改善箇所説明図

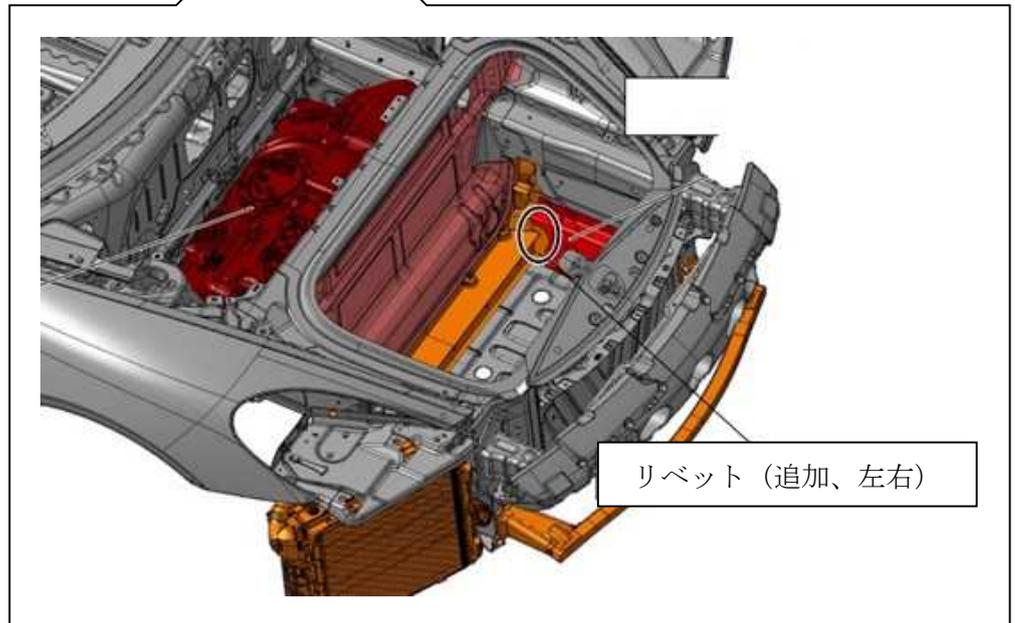
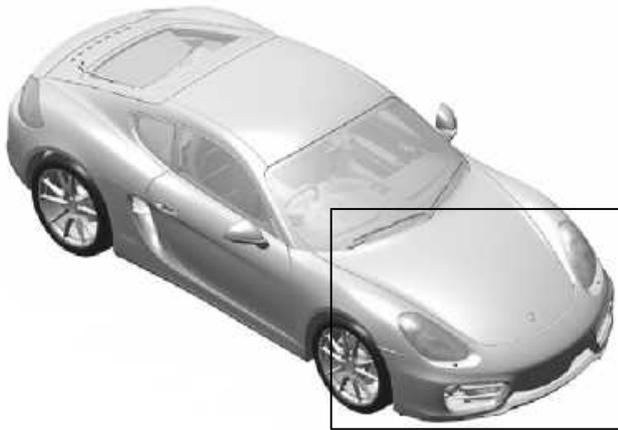
基準不適合発生箇所

車体製作時の溶接行程において、公差の設定が不適切なため、車体前部の強度が担保できていないものがある。そのため、前面衝突時に衝撃が吸収できず、燃料が漏れるおそれがある。

改善措置の内容

全車両、車体前部の指定の位置にリベットを追加する。

識別： 改善済車両には車台番号打刻の左側に黄色ペイントを塗布する。
